【直流125V遠隔切替操作盤（3系統目用）の耐震性についての計算結果】

第 4-2 図 その他発電用原子炉の附属施設 非常用電源設備 その他の電源装置（電力貯蔵装置）の構造図 125V 系蓄電池（3 系統目）

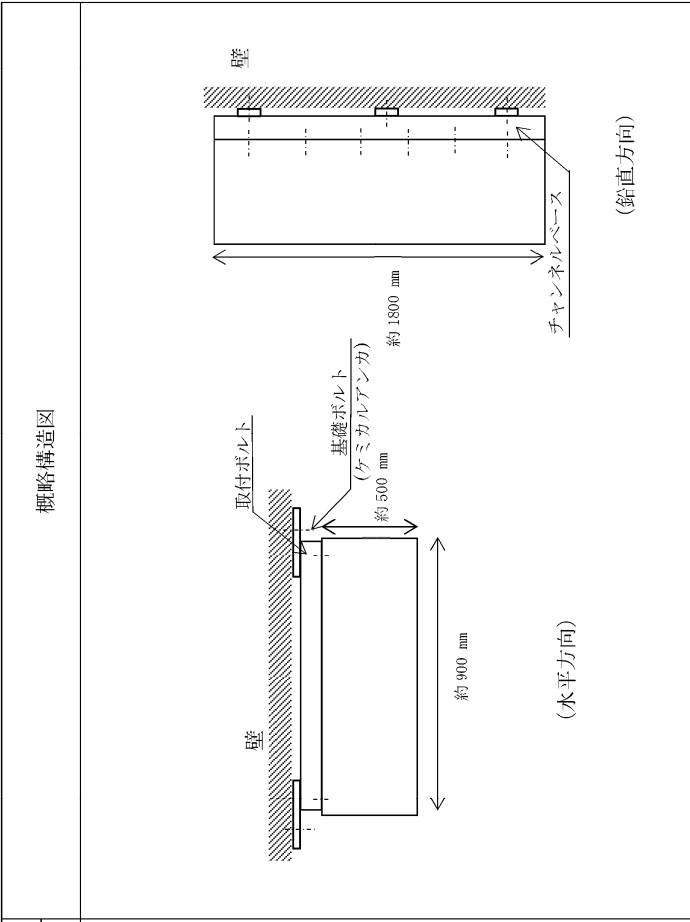
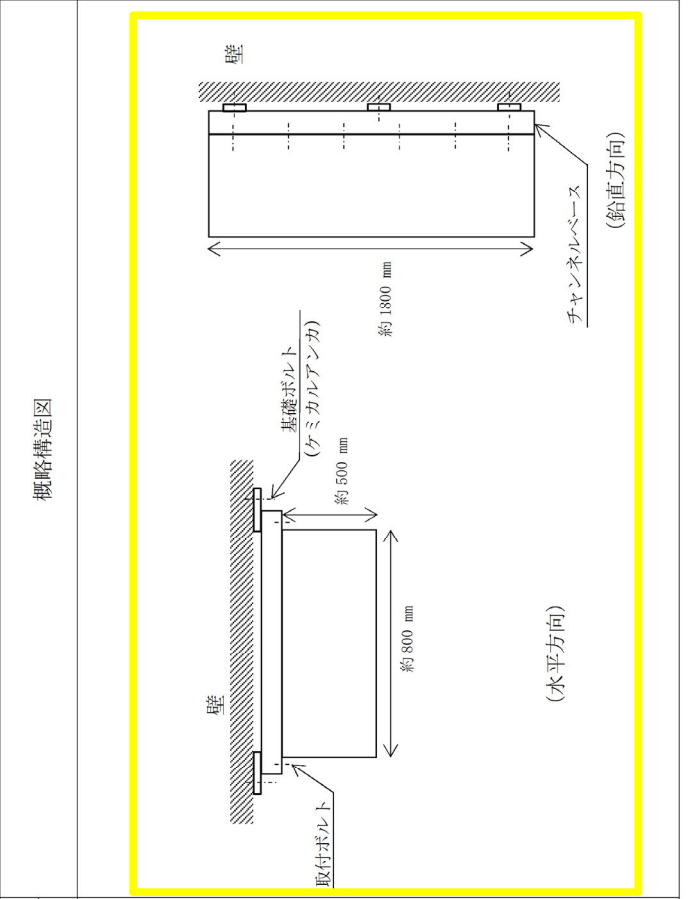
①メーカー設計図書の転記間違い(取付ボルトの引張力の数値を修正)

部 材	F <sub>b,i</sub>		Q <sub>b,i</sub>	
	弾性設計用地震動S <sub>d</sub> 又は静的震度	基準地震動S <sub>s</sub>	弾性設計用地震動S <sub>d</sub> 又は静的震度	基準地震動S <sub>s</sub>
基礎ボルト (i=1)	947.9	2.539×10 <sup>3</sup>	7.622×10 <sup>3</sup>	1.143×10 <sup>4</sup>
取付ボルト (i=2)	1.131×10 <sup>3</sup>	<b>2.697×10<sup>3</sup></b>	6.825×10 <sup>3</sup>	1.024×10 <sup>4</sup>

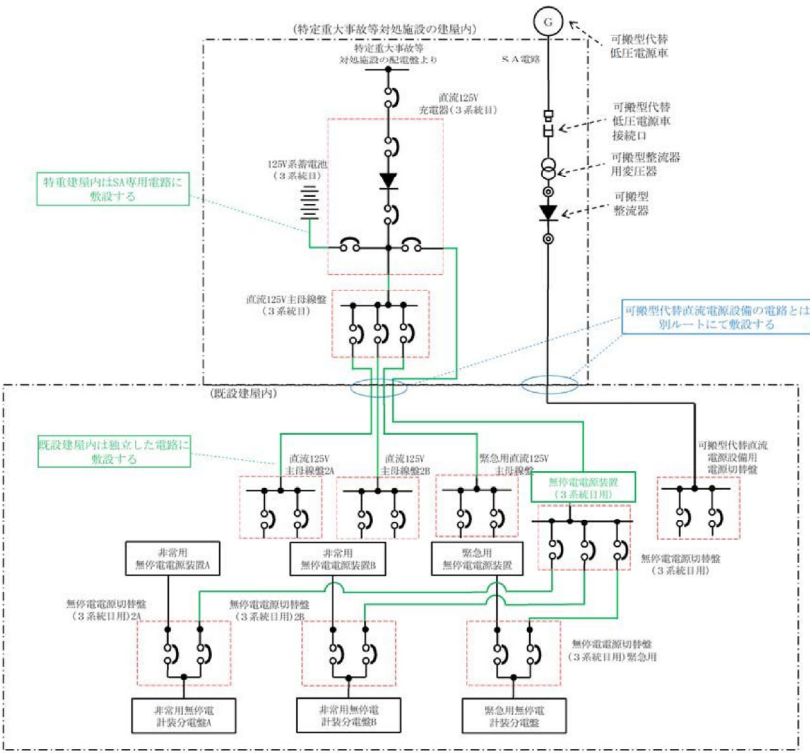
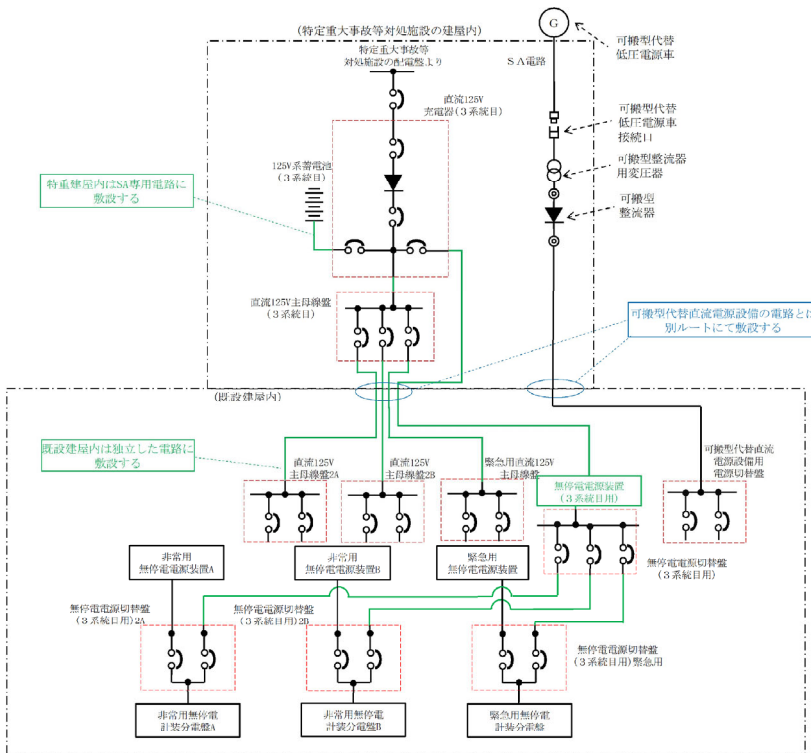
修正前（2023 年 8 月 31 日申請）	修正後	修正理由																								
 <table border="1" data-bbox="1113 323 1320 640"> <tr> <td>設計及び工事計画認可申請書</td> <td>第 4-2 図</td> </tr> <tr> <td>東海第二発電所</td> <td></td> </tr> <tr> <td colspan="2">その他発電用原子炉の附属施設 非常用電源設備 その他の電源装置 (電力貯蔵装置)の構造図 125V系蓄電池(3系統目)</td> </tr> <tr> <td>名称</td> <td></td> </tr> <tr> <td colspan="2">日本原子力発電株式会社</td> </tr> <tr> <td colspan="2">3709</td> </tr> </table>	設計及び工事計画認可申請書	第 4-2 図	東海第二発電所		その他発電用原子炉の附属施設 非常用電源設備 その他の電源装置 (電力貯蔵装置)の構造図 125V系蓄電池(3系統目)		名称		日本原子力発電株式会社		3709		 <table border="1" data-bbox="2347 323 2546 640"> <tr> <td>設計及び工事計画認可申請書</td> <td>第 4-2 図</td> </tr> <tr> <td>東海第二発電所</td> <td></td> </tr> <tr> <td colspan="2">その他発電用原子炉の附属施設 非常用電源設備 その他の電源装置 (電力貯蔵装置)の構造図 125V系蓄電池(3系統目)</td> </tr> <tr> <td>名称</td> <td></td> </tr> <tr> <td colspan="2">日本原子力発電株式会社</td> </tr> <tr> <td colspan="2">3709</td> </tr> </table>	設計及び工事計画認可申請書	第 4-2 図	東海第二発電所		その他発電用原子炉の附属施設 非常用電源設備 その他の電源装置 (電力貯蔵装置)の構造図 125V系蓄電池(3系統目)		名称		日本原子力発電株式会社		3709		<p>③記載の適正化(2, 3 個並び 2 段 1 列の架台 高さを修正)</p>

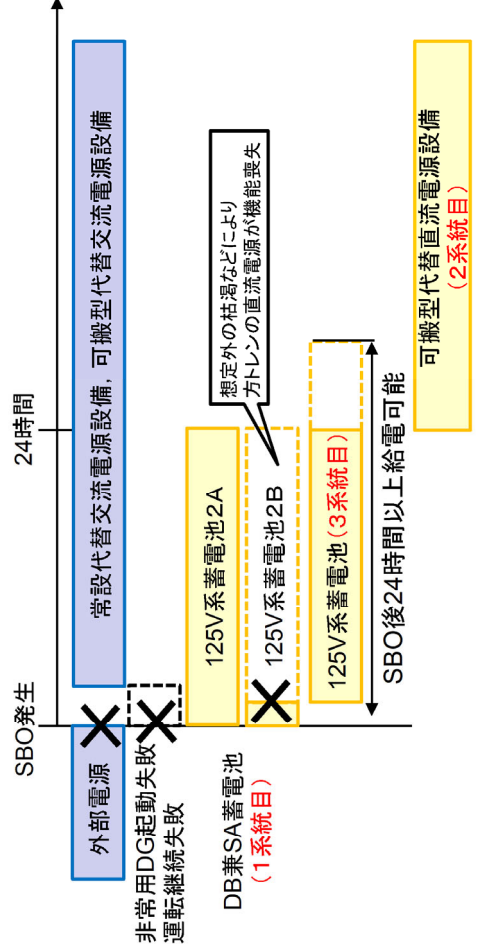
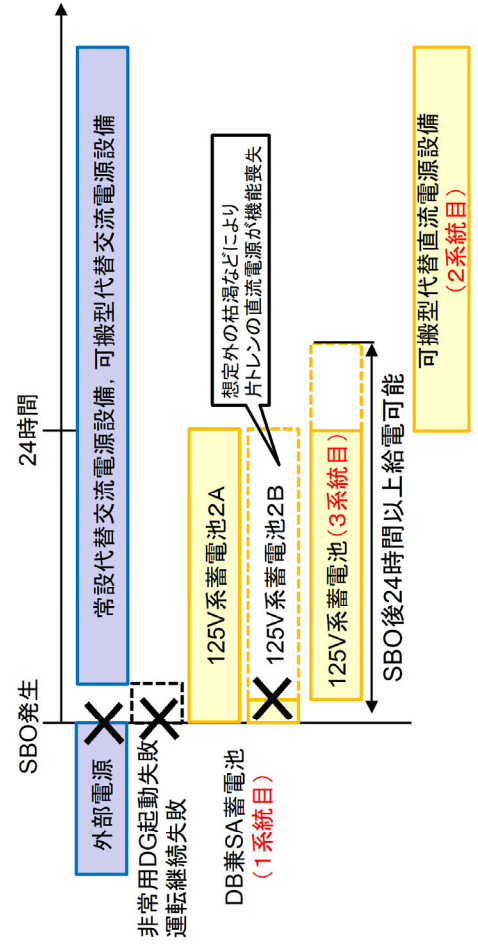
修正前（2023年8月31日申請）	修正後	修正理由
<p>配置場所（特定重大事故等対処施設の建屋）への耐震設計上の機器荷重について</p> <p>125V系蓄電池（3系統目）、直流125V充電器（3系統目）及び直流125V主母線盤（3系統目）を配置するに当たり、<input type="text"/>には、それぞれ以下の機器荷重を考慮して設計している。</p> <p>1. 125V系蓄電池（3系統目）の設計上の機器荷重について</p> <p>(1) 125V系蓄電池（3系統目）の機器の重量</p> <p>①蓄電池8個+架台1台の重量：<input type="text"/> kg</p> <p>②蓄電池6個+架台1台の重量：<input type="text"/> kg（蓄電池 1260 kg+架台 479 kg）</p> <p>③蓄電池5個+架台1台の重量：<input type="text"/> kg（蓄電池 1050 kg+架台 479 kg）</p> <p>① ×12台=<input type="text"/> kg</p> <p>② ×4台=<input type="text"/> kg</p> <p>③ ×2台=<input type="text"/> kg</p> <p>計 37580 kg</p> <p>(2) 建屋側の設計重量</p> <p>上記のとおり実機器重量<input type="text"/> kgに対し、設置用金属ボルト等の諸機器・余裕を見込み、建屋設計上は、約<input type="text"/> kgを設計重量として見込んでいる。</p> <p>2. 直流125V充電器（3系統目）の設計上の機器荷重について</p> <p>(1) 直流125V充電器（3系統目）の機器の重量</p> <p>① 直流125V充電器（3系統目）1面あたりの重量：<input type="text"/> kg</p> <p>(2) 建屋側の設計重量</p> <p>上記のとおり実機器重量<input type="text"/> kgに対し、設置用金属ボルト等の諸機器・余裕を見込み、建屋設計上は、約<input type="text"/> kgを設計重量として見込んでいる。</p> <p>3. 直流125V主母線盤（3系統目）の設計上の機器荷重について</p> <p>(1) 直流125V主母線盤（3系統目）の機器の重量</p> <p>① 直流125V主母線盤（3系統目）1面あたりの重量：<input type="text"/> kg</p> <p>(2) 建屋側の設計重量</p> <p>上記のとおり実機器重量<input type="text"/> kgに対し、設置用金属ボルト等の諸機器・余裕を見込み、建屋設計上は、約<input type="text"/> kgを設計重量として見込んでいる。</p> <p style="text-align: center;">補 10-1</p>	<p>配置場所（特定重大事故等対処施設の建屋）への耐震設計上の機器荷重について</p> <p>125V系蓄電池（3系統目）、直流125V充電器（3系統目）及び直流125V主母線盤（3系統目）を配置するに当たり、<input type="text"/>には、それぞれ以下の機器荷重を考慮して設計している。</p> <p>1. 125V系蓄電池（3系統目）の設計上の機器荷重について</p> <p>(1) 125V系蓄電池（3系統目）の機器の重量</p> <p>①蓄電池8個+架台1台の重量：<input type="text"/> kg（蓄電池 <input type="text"/> kg+架台 <input type="text"/> kg）</p> <p>②蓄電池6個+架台1台の重量：<input type="text"/> kg（蓄電池 <input type="text"/> kg+架台 <input type="text"/> kg）</p> <p>③蓄電池5個+架台1台の重量：<input type="text"/> kg（蓄電池 <input type="text"/> kg+架台 <input type="text"/> kg）</p> <p>① ×12台=<input type="text"/> kg</p> <p>② ×4台=<input type="text"/> kg</p> <p>③ ×2台=<input type="text"/> kg</p> <p>計 37580 kg</p> <p>(2) 建屋側の設計重量</p> <p>上記のとおり実機器重量<input type="text"/> kgに対し、設置用金属ボルト等の諸機器・余裕を見込み、建屋設計上は、約<input type="text"/> kgを設計重量として見込んでいる。</p> <p>2. 直流125V充電器（3系統目）の設計上の機器荷重について</p> <p>(1) 直流125V充電器（3系統目）の機器の重量</p> <p>① 直流125V充電器（3系統目）1面あたりの重量：<input type="text"/> kg</p> <p>(2) 建屋側の設計重量</p> <p>上記のとおり実機器重量<input type="text"/> kgに対し、設置用金属ボルト等の諸機器・余裕を見込み、建屋設計上は、約<input type="text"/> kgを設計重量として見込んでいる。</p> <p>3. 直流125V主母線盤（3系統目）の設計上の機器荷重について</p> <p>(1) 直流125V主母線盤（3系統目）の機器の重量</p> <p>① 直流125V主母線盤（3系統目）1面あたりの重量：<input type="text"/> kg</p> <p>(2) 建屋側の設計重量</p> <p>上記のとおり実機器重量<input type="text"/> kgに対し、設置用金属ボルト等の諸機器・余裕を見込み、建屋設計上は、約<input type="text"/> kgを設計重量として見込んでいる。</p> <p style="text-align: center;">補 10-1</p>	<p>③記載の適正化(蓄電池及び架台重量の修正)(計3箇所)</p>
